報告書番号：PCN#20100929002A-1
2011 年 1 月 21 日

HVAL-SLL 一部製品 組立サイト/鉛フリー表面処理リードフレーム追加のご案内
(変更内容追記及び訂正の連絡)

(第二版 PCN20100929002A 2010 年 12 月 14 日発行, 初版 PCN20100929002 2010 年 10 月 5 日発行)

図1 出荷ラベルの例

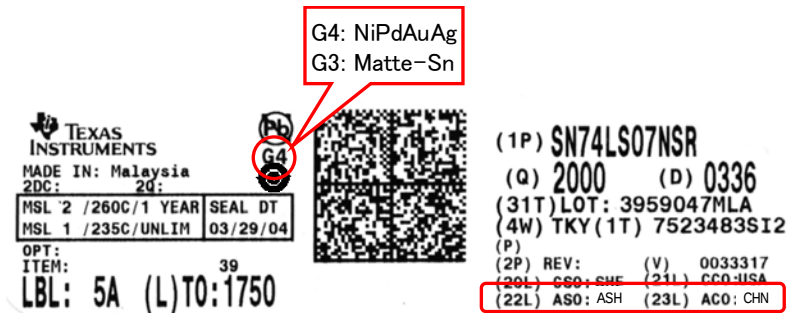
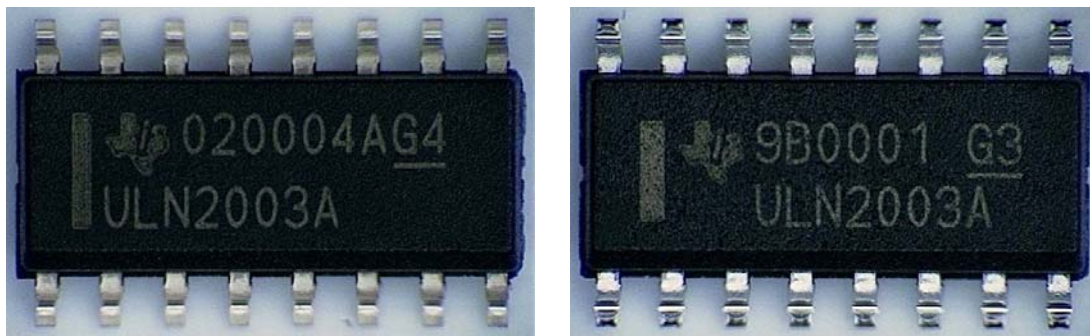
引き続き JEDEC 規格準拠 (J-STD-609) の鉛フリー製品の識別方法に従い、出荷ラベルに記載の ECAT コード、製品捺印及び出荷ラベル貼付位置は下記の通り変更ありません。トレーサビリティ及び JEDEC 規格準拠の表記は従来通り維持しております。

組立サイト	組立サイトコード (22L)	組立国コード (23L)
ASE 社上海	ASO: ASH	ACO: CHN
